### SP 形ボタン内径寸法及び形状変更のお知らせ

■対象製品 SP 形照光式押しボタンスイッチ全般  
ボタン SP-5003-CC

ボタン内側拡大図

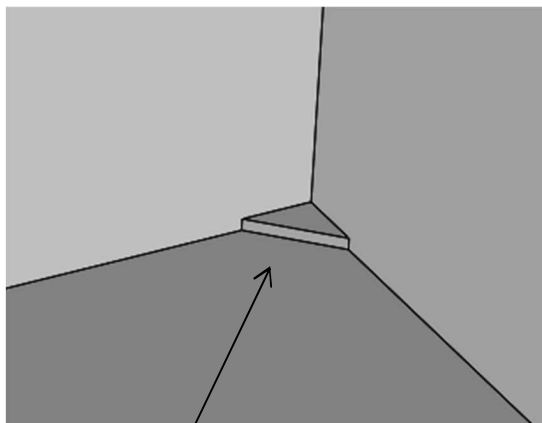
さて、この度誠に勝手ながら、下記製品につきまして品質向上のためボタン内径寸法変更及び形状を変更させて頂くことになりましたのでお知らせ致します。

内側 4 隅に△形状の  
盛りを追加

~~ボタン内側4隅にC面0.3  
厚み0.05の段差を追加~~

■実施時期 ~~2021年2月1日 生産分より ※ロット番号 1L21 より変更品となります。~~  
2021年3月1日 生産分より ※ロット番号 1M21 より変更品となります。

ボタン内側4隅にC面1.0  
厚み0.1の段差を追加
